RESPUESTA A COMENTARIOS DE LA NOTA

DEIA-DEEIA-AC-0173-0708-2023

RESIDENCIAL PASEO DEL BOSQUE III

PROYECON, S.A.

1. PLANO POLÍGONO DEL PROYECTO A DESARROLLAR.

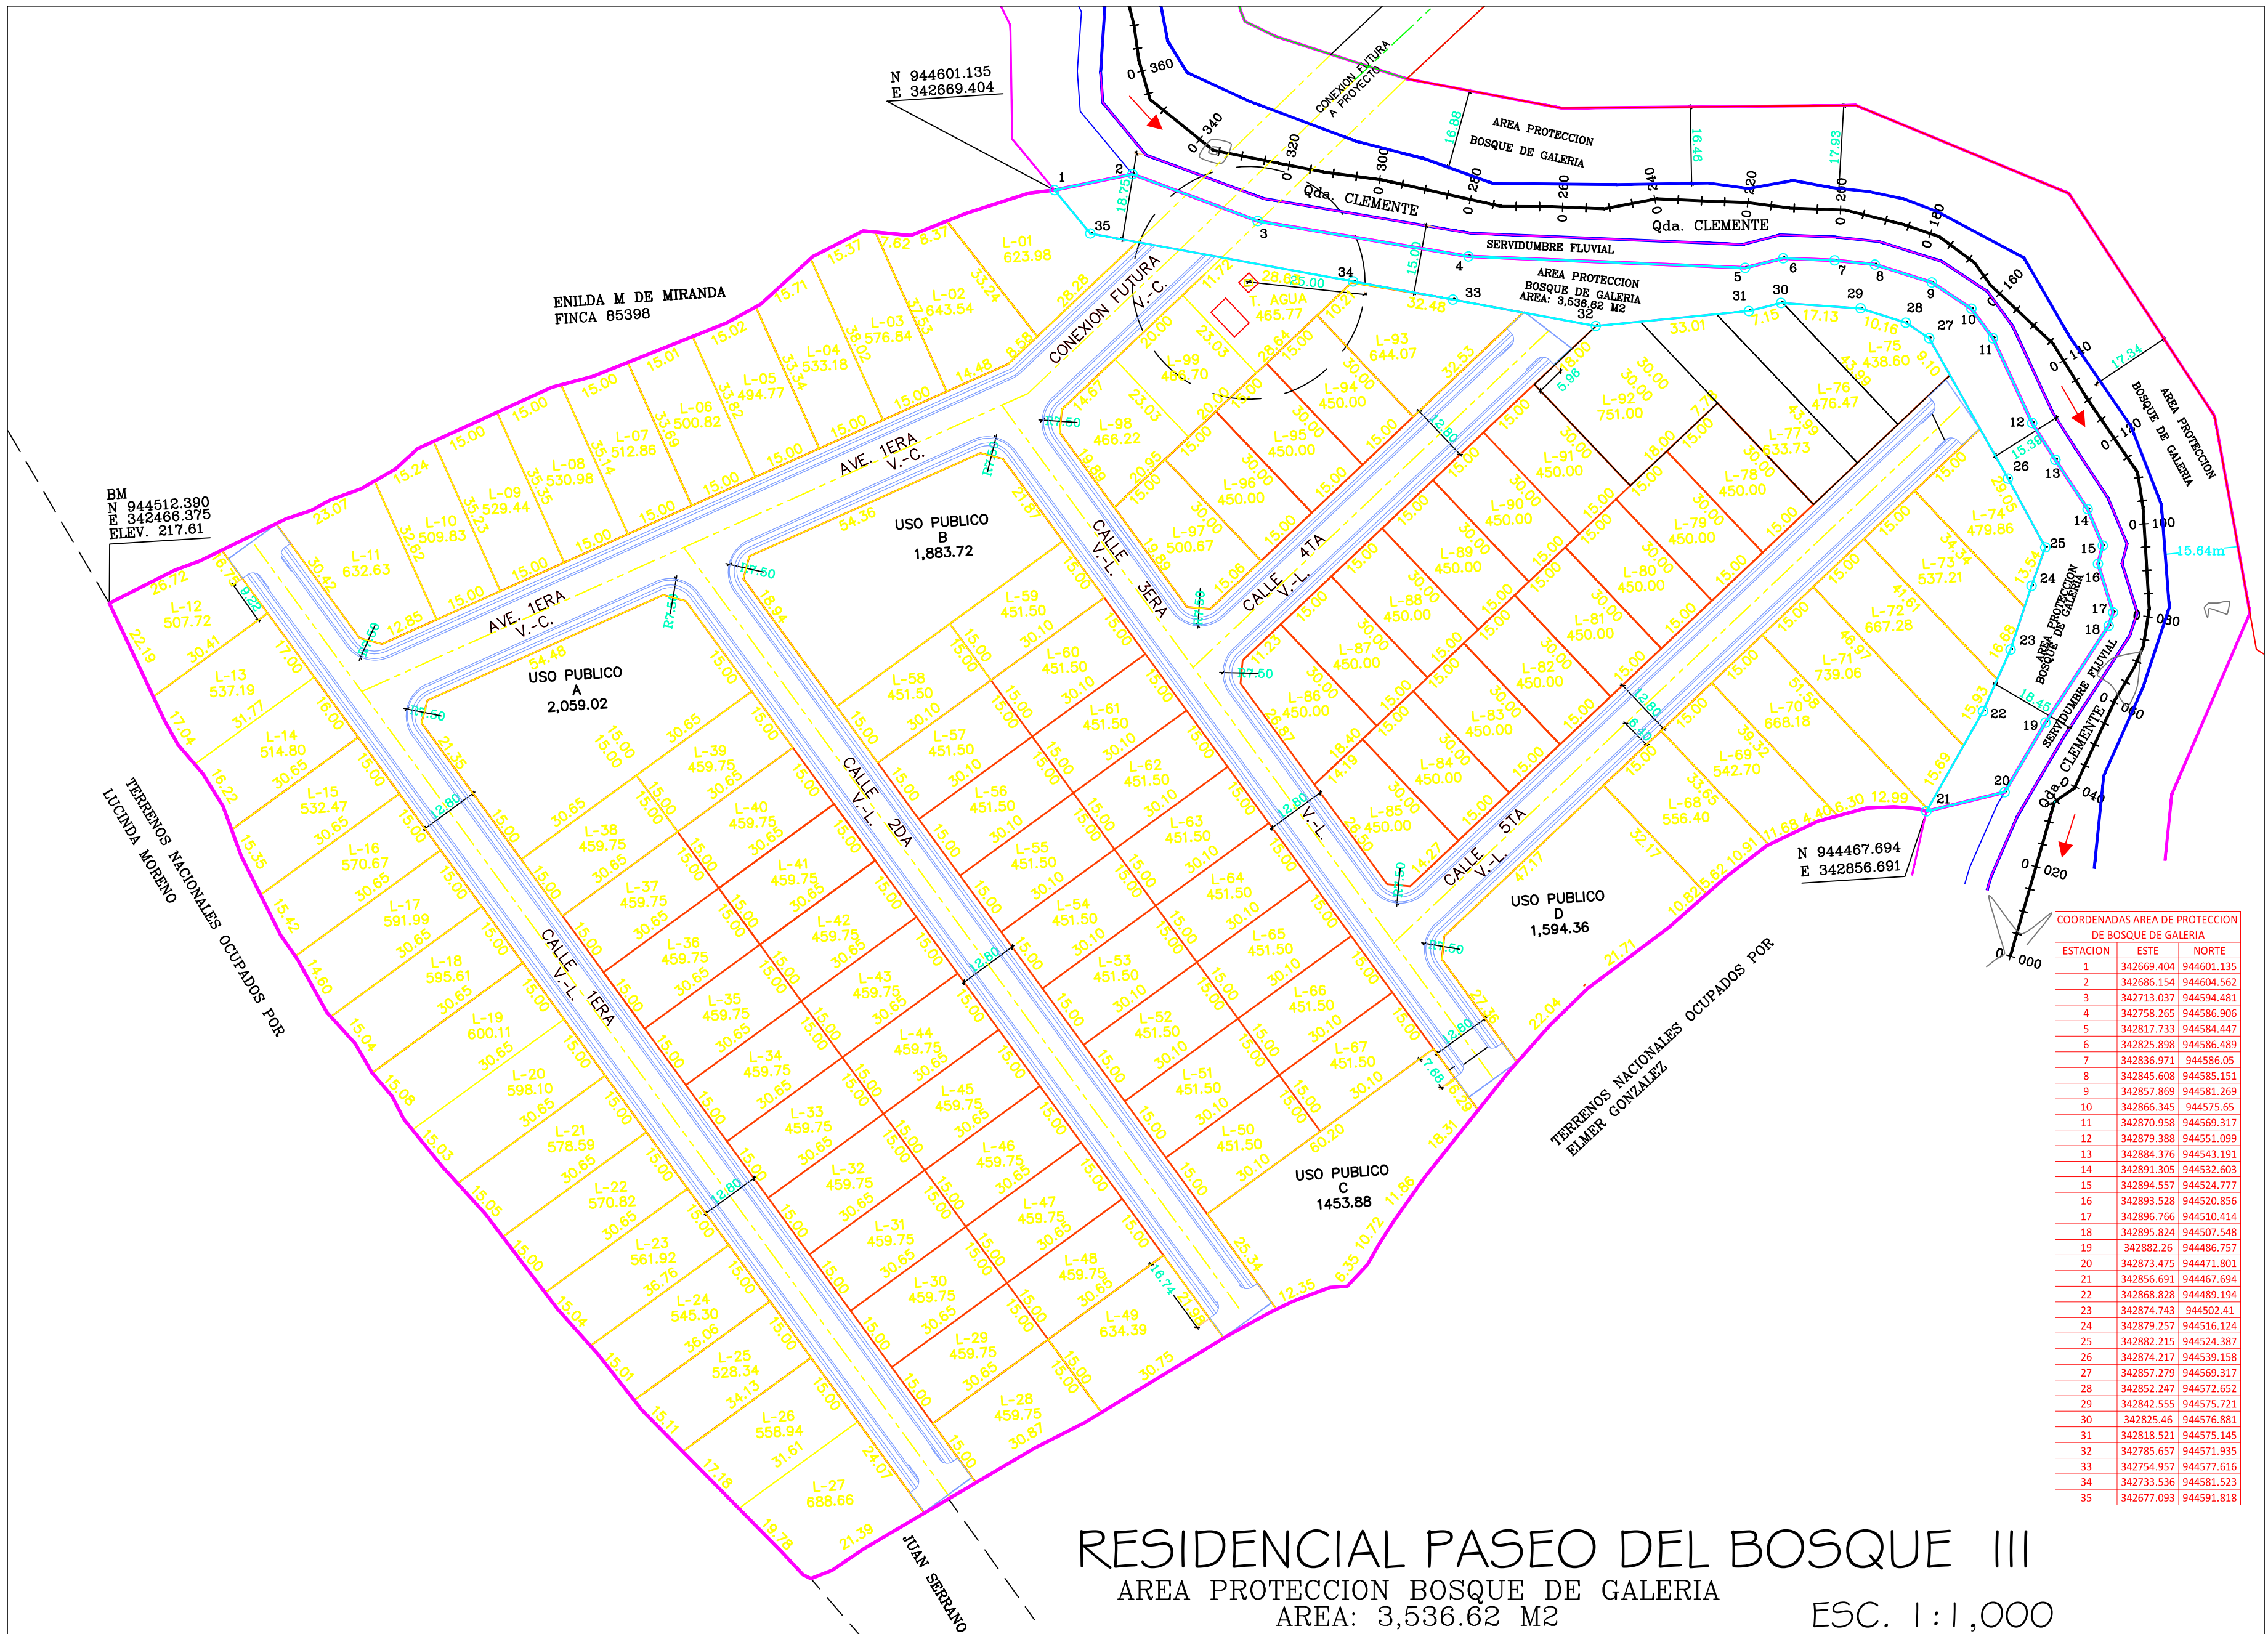
1. En la respuesta dada a la pregunta 2, de la nota DEIA-DEEIA-AC-0113-2006-2023, señalan que la superficie de la propiedad es de 7 hectáreas + 5,455.72 y que el área no desarrollable del proyecto corresponde a 5,394.52 m²; no obstante, no se excluye dicha superficie del área total del proyecto. Por lo que se reitera:
 - a. Presentar las coordenadas con secuencia lógica, que determinen el área total a desarrollar donde se excluya la servidumbre de la fuente hídrica.

- a. Las coordenadas con secuencia lógica del área total a desarrollar (71,919.11 m²) excluyendo la servidumbre de la fuente hídrica, son las siguientes:

2. PLANO DE ÁREA DE PROTECCIÓN DE BOSQUE DE GALERÍA.

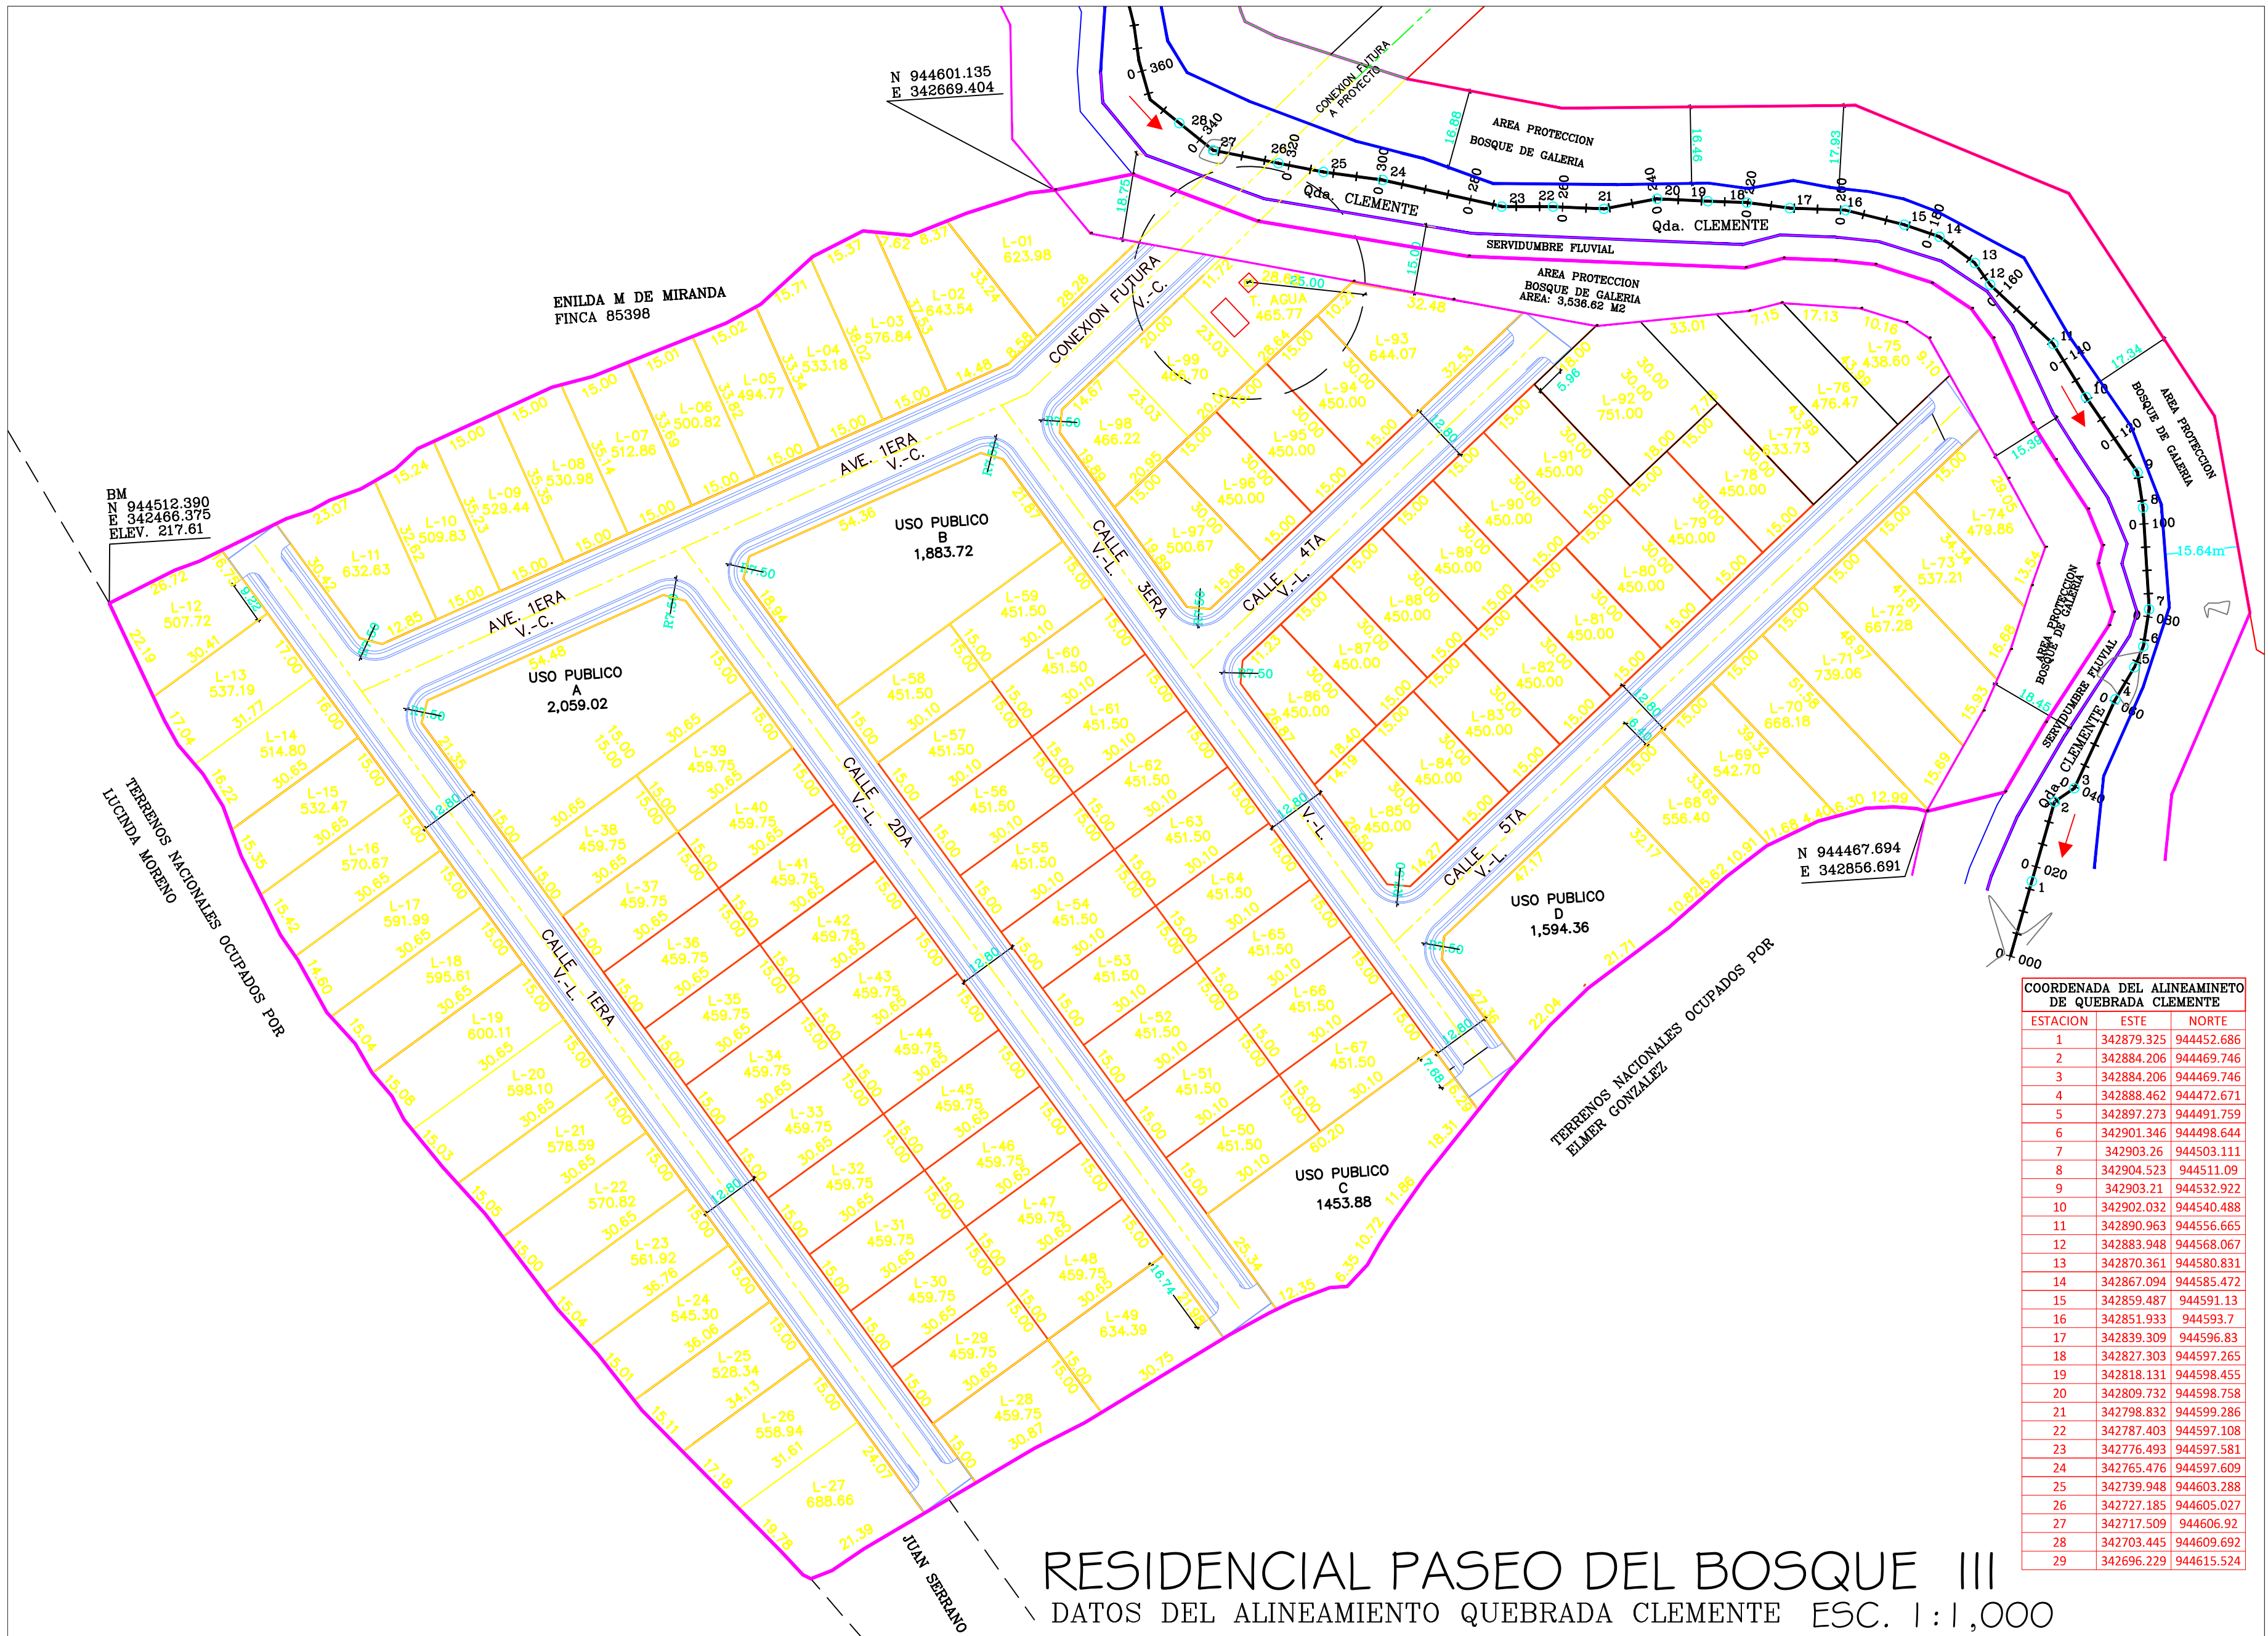
2. En la respuesta dada en la pregunta 6, de la nota DEIA-DEEIA-AC-0113-2006-2023, se indica: *“En los planos que se presentan en anexo, se muestra el área de protección forestal de la Qda. Clemente. En dicho plano se marcan claramente los retiros del proyecto con respecto a la fuente de agua, 15m, 15.39m, 18.45m, 1978m; además, esta franja de 5,394.52 m² está contemplada dentro del diseño del proyecto identificada como Área No Desarrollable. El ancho de la Qda. Clemente quedó plasmado en el Estudio Hidrológico e Hidráulico hecho para esta fuente de agua, paginas 243-248 del estudio de impacto ambiental; también se esta información se presenta en la página 238 Modelación Hidráulica de la Qda. Clemente”,* sin embargo, no se presenta plano con las coordenadas donde se establezca la zona de protección de la Quebrada Clemente; las coordenadas donde se establezca la zona de protección de la Quebrada Clemente; las coordenadas aportadas corresponden a la aproximación de la misma. Por lo anterior se reitera:

- Aportar plano donde se indique el ancho del cauce de la quebrada Clemente, donde se establezca el área de protección con sus respectivas coordenadas y superficie de tal manera que cumplan con lo establecido en la Ley 1 de 3 de febrero de 1994(Ley Forestal).

a) En anexos, adjunto plano donde se muestra el ancho del cauce de la Qda. Clemente, se establece el área de protección con sus respectivas coordenadas, resultando en una superficie de protección de 3,536.62 m².
